電源開発株式会社
大間原子力発電所

意見聴取会指摘事項について
(津波関係)

平成17年2月
原子力発電安全審査課

図-2.1 十勝沖・根室沖連動型地震の想定震源域
 [地震調査研究推進本部地震調査委員会(2004)⁽¹⁾]

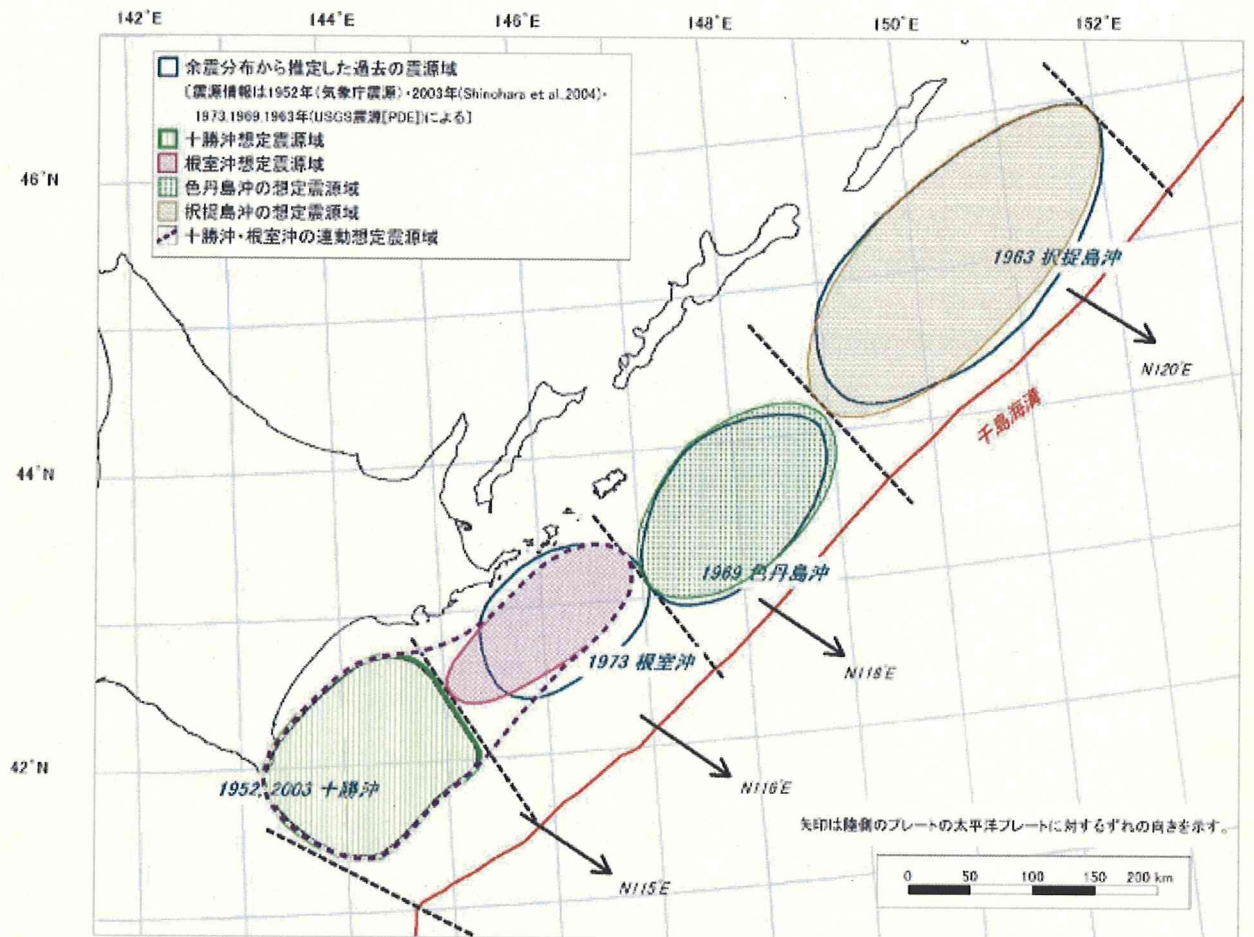
- 1) 地震調査研究推進本部で検討された，十勝沖・根室沖連動型地震に伴う津波による影響を検討すること。

推本による「千島海溝沿いの地震活動の長期評価（第二版）」（2004）⁽¹⁾では、佐竹ほか（2003）⁽²⁾を基に十勝沖と根室沖のプレート間地震が連動して発生する地震（以下「十勝沖・根室沖連動型地震」という。）を考慮している。推本で検討された十勝沖・根室沖連動型地震の想定震源域を図-2.1 に示す。

図-3.1 計算領域図

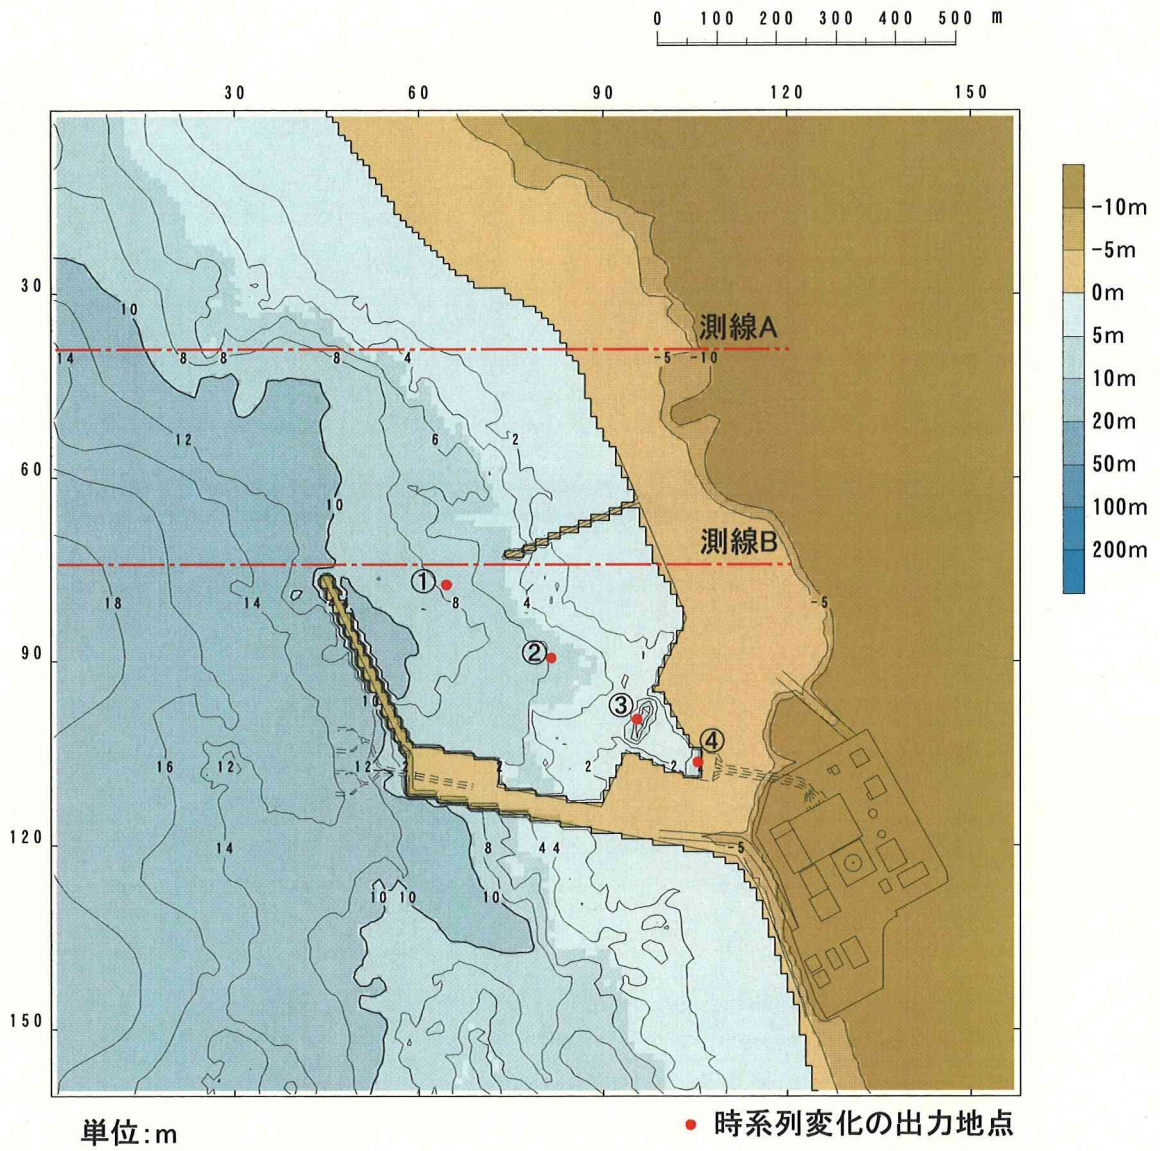
- 1) 津波の引波による海底面の露出範囲の違いについて，津波の周期との関係から説明すること。

数値シミュレーションを行い津波による敷地の影響評価を行う際の海底地形モデルは、深浅測量による詳細な海底地形図を用いて、港湾施設の形状等を考慮のうえ、格子間隔を10mとして作成している。港湾内では、航路及び泊地において掘削・浚渫を行うが、それ以外の部分においては自然地形が残ることから、一部の範囲においては岩盤の凹凸をそのままモデル化している。海底地形を表した港湾付近の計算領域を図-3.1に示す。
